## Statens vegvesen

Vår referanse:  
15/249346-3

Vår dato:  
21.03.2016

### Avkøyrsløse til nye bustader – fv. 395 – gnr. 22 bnr. 1 – Lindås kommune

## Krav til svingradius for avkjørsla :

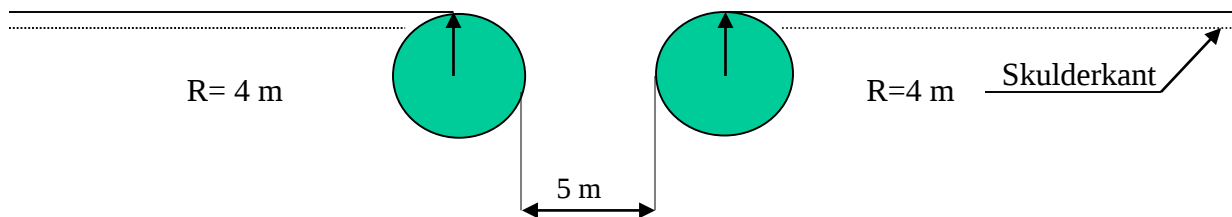
Fartsgrensa på strekninga er 80 km/t. Siktkrav for avkøyrsla vert då 4m x 100 m, slik vedlagde prinsippsskisse viser. I tillegg vil krav til kurveradius og helling frå vegkant bli som skissa viser. Det må òg påreknast krav om dreneringsplan for avkøyrsla, då det går ei stikkrenne under fylkesvegen på staden.

Tilsvarende sikt lengder som vist på tegningen må også gjerast gjeldande for trafikken som kjem på hovedvegen og skal inn i avkjørsla (sikt bakover og framover langs hovedvegen)

Av hensyn til snø og vegetasjon skal det i frisiktsonen vera fritt for sikthinder høgare enn 0,5 m. over hovedvegens nivå
